FALTA DE JUNTA PERIMETRAL EN ENCUENTRO CON PARAMENTO VERTICAL

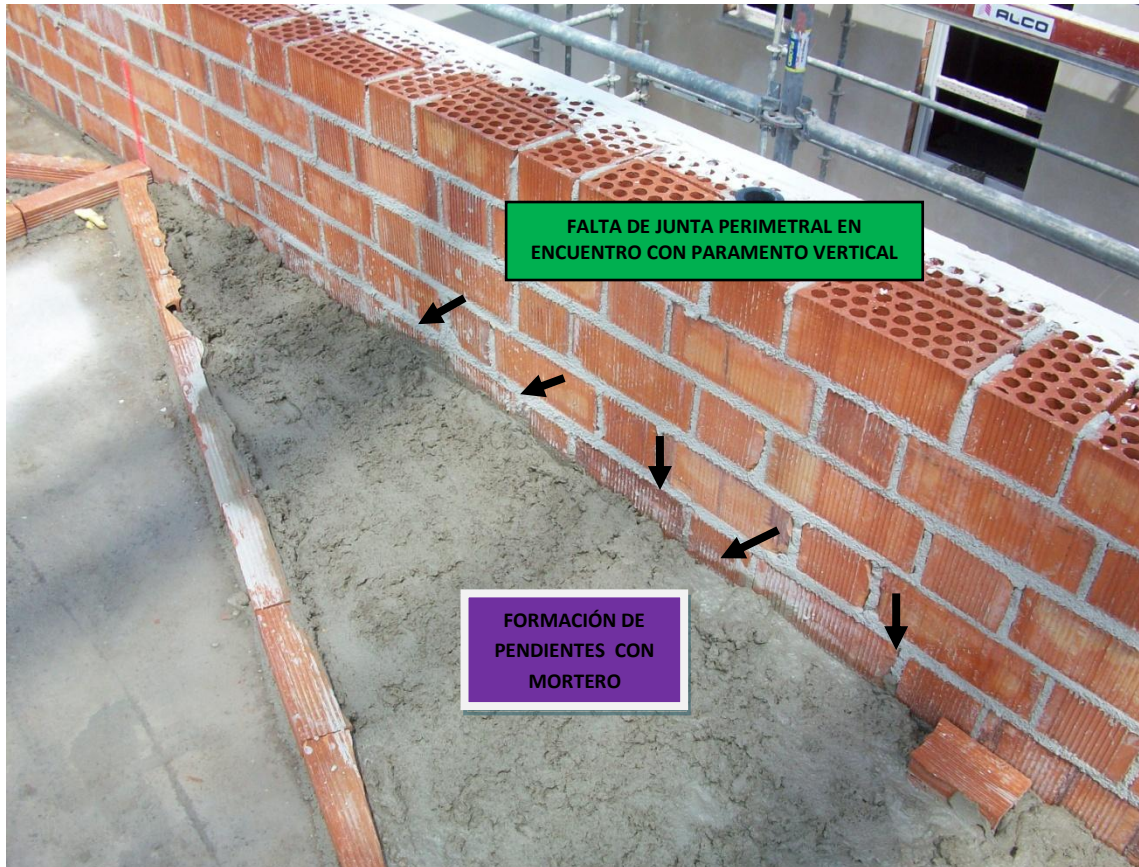
Observamos que en la realización de pendientes de la cubierta no se ha colocado la junta perimetral en el encuentro del pavimento con el paramento vertical.

- No se ha ejecutado junta perimetral

- Roturas de paramento vertical en el encuentro con el pavimento.
- Rotura de la lámina impermeabilizante.
- Filtraciones de agua causados por la rotura de la lámina impermeabilizante.

- Dejar junta en el encuentro de ambos elementos, pavimento y paramento vertical.
- Colocación de poliestireno expandido como elemento de junta.
